Особое мнение Букина О. Н.

По вопросу об установлении объединённой зоны охраны объектов культурного наследия «Ансамбль градостроительный», «Здание административное», «Дворец культуры железнодорожников с северным блоком», «Транспортная контора О.П. Карповой», расположенных по адресам: г. Екатеринбург, ул. Братьев Быковых, д. 11, ул. Челюскинцев, д. 102, ул. Челюскинцев, д. 100., обсуждавшегося 21.06.23 на заседании ОМНС при управлении государственной охраны объектов культурного наследия Свердловской области.

Дополнительно по вопросу об установлении объединённой зоны охраны объектов культурного наследия, расположенных в центральной части г. Екатеринбурга, в квартале, ограниченном улицами Воеводина, Малышева, Горького и проспектом Ленина.

План 1809 г. ГАСО, Ф. 59, Оп. 7, Д. 1123.

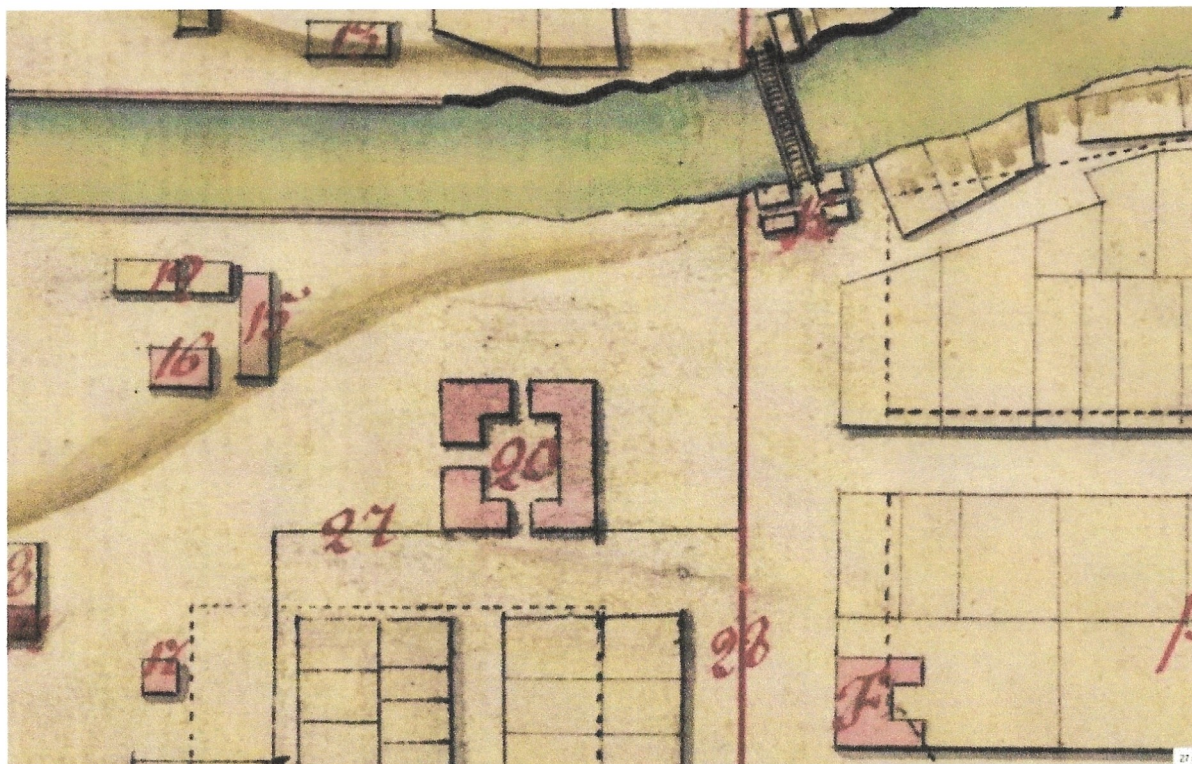
Незастроенный участок к югу от ОКН по ул. Воеводина, 5 – это элемент ландшафта. Первоначально (в первые десятилетия существования ОКН) застройки на данной территории не было, поэтому целесообразно установление именно единой охранной зоны.

Данный участок ландшафта обладает собственной историко-культурной ценностью. Ландшафт связан с ОКН по Воеводина, 5 композиционно. Это территория,

которая обеспечивала определенный отступ от крепостной стены. Иными словами, на расположение объекта повлиял именно этот отступ. Территория длительное время не застраивалась и изначально не предполагалась к застройке, окна ОКН ориентированы на данный участок и улицу Малышева, в противном случае (в случае застройки) оконных проемов не было бы, или их было бы значительно меньше. Таким образом, «пустое» незастроенное пространство оказало влияние на композицию южного фасада.
